Bescheid

**über die Änderung und Ergänzung der
allgemeinen bauaufsichtlichen Zulassung
vom 16. Februar 2015**

Z-33.41-1145

Wärmedämm-Verbundsystem mit angeklebten EPS-Platten

Anlage 8

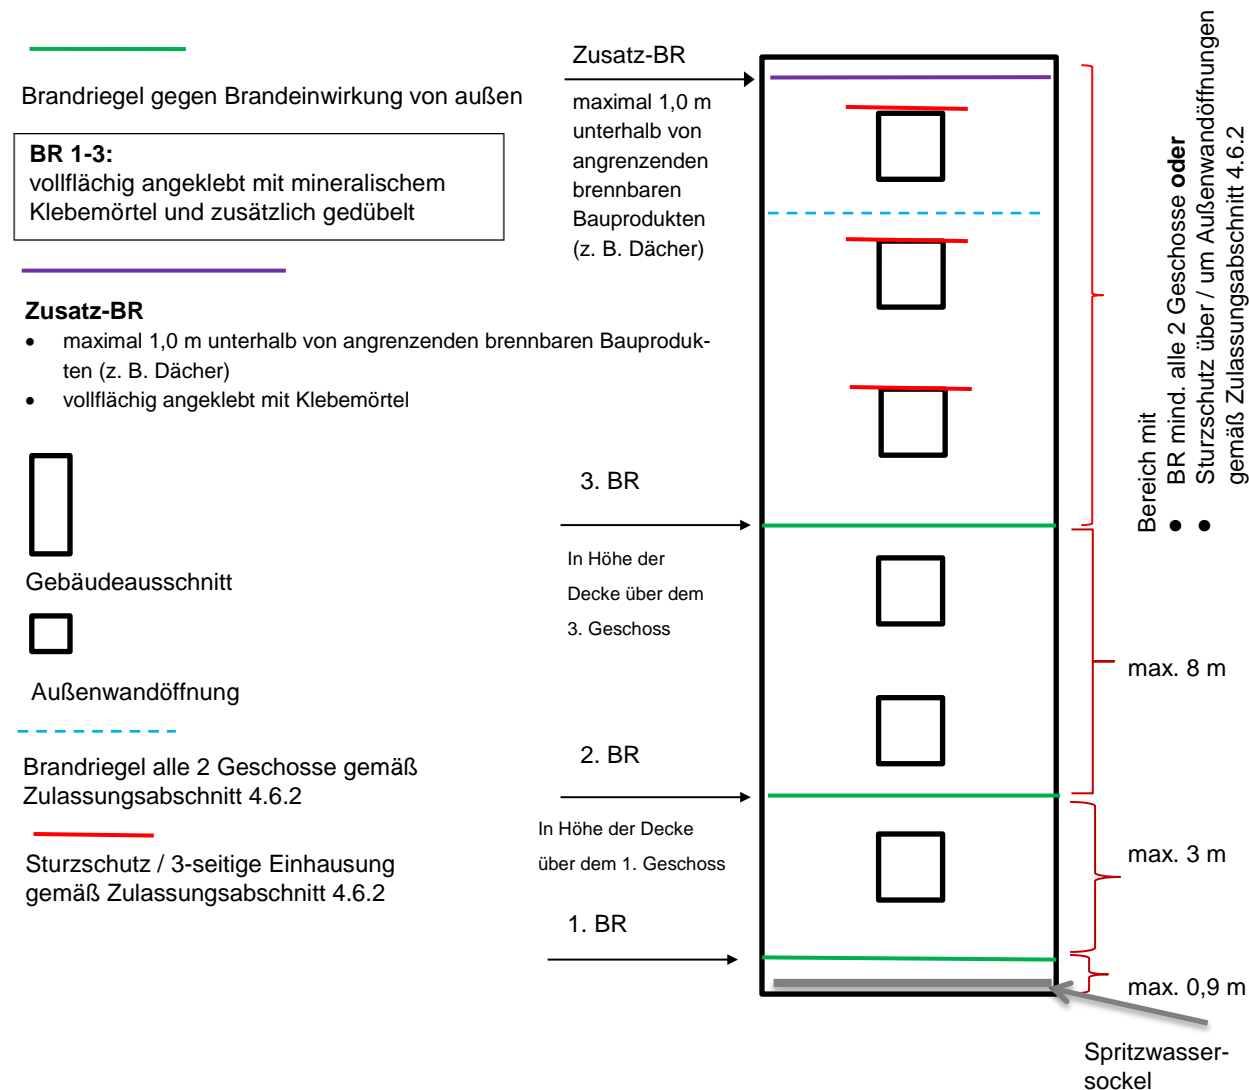
Für schwerentflammbare WDVS mit bis zu 300 mm dicken EPS-Platten müssen zusätzlich zu den in Abschnitt 4.6.2 enthaltenen Bestimmungen folgende konstruktiven Maßnahmen gegen eine Brandeinwirkung von außen ausgeführt werden (siehe Anlage 8):

1. ein Brandriegel an der Unterkante des WDVS bzw. maximal 90 cm über Geländeoberkante oder genutzten angrenzenden horizontalen Gebäudeteilen (z. B. Parkdächer u. a.)

2. ein Brandriegel in Höhe der Decke des 1. Geschosses über Geländeoberkante oder angrenzenden horizontalen Gebäudeteilen nach Nr. 1, jedoch zu dem darunter angeordneten Brandriegel mit einem Achsabstand von nicht mehr als 3 m. Bei größeren Abständen sind zusätzliche Brandriegel einzubauen

3. ein Brandriegel in Höhe der Decke des 3. Geschosses über Geländeoberkante oder angrenzender horizontaler Gebäudeteile nach Nr. 1, jedoch zu dem darunter angeordneten Brandriegel mit einem Achsabstand von nicht mehr als 8 m. Bei größeren Abständen sind zusätzliche Brandriegel einzubauen

4. weitere Brandriegel an Übergängen der Außenwand zu horizontalen Flächen (z. B. Durchgänge, -fahrten, Arkaden), soweit diese in dem durch einen Brand von außen beanspruchten Bereich des 1. bis 3. Geschosses liegen

Die Brandriegel müssen folgende Anforderungen erfüllen:

- Höhe ≥ 200 mm
- nichtbrennbare Mineralwolle-Lamellenstreifen, Baustoffklasse A1 oder A2 nach DIN 4102-1 bzw. Klasse A1 oder A2 - s1,d0 nach DIN EN 13501-1, nicht glimmend, aus Steinfasern mit einem Schmelzpunkt von mindestens 1000 °C geprüft nach DIN 4102-17, mit einer Rohdichte zwischen 60 und 100 kg/m³

- mit mineralischem Klebemörtel (Bindemittel: Kalk und/oder Zement) vollflächig angeklebt
- zusätzlich mit WDVS-Dübeln angedübelt (entweder durch den bewehrten Unterputz hindurch, oberflächenbündig unter dem bewehrten Unterputz oder im Mineralwolle-Lamellendämmstoff versenkt)

- konstruktive Verdübelung mit zugelassenen WDVS-Dübeln, bestehend aus Dübelteller und Hülse aus Kunststoff sowie Spreizelement aus Stahl, Durchmesser des Dübeltellers ≥ 60 mm, Rand- und Zwischenabstände der Dübel: mindestens 10 cm nach oben und unten, maximal 15 cm zu den seitlichen Rändern eines Brandriegel-Streifenelements sowie maximal 45 cm zum benachbarten Dübel

Weiterhin ist ein Brandriegel (wie vorstehend beschrieben) maximal 1,0 m unterhalb von angrenzenden brennbaren Bauprodukten (z. B. am oberen Abschluss des WDVS unterhalb eines Daches) in der Dämmebene des WDVS anzuordnen. Dieser Brandriegel ist mit einem Klebemörtel vollflächig anzukleben.
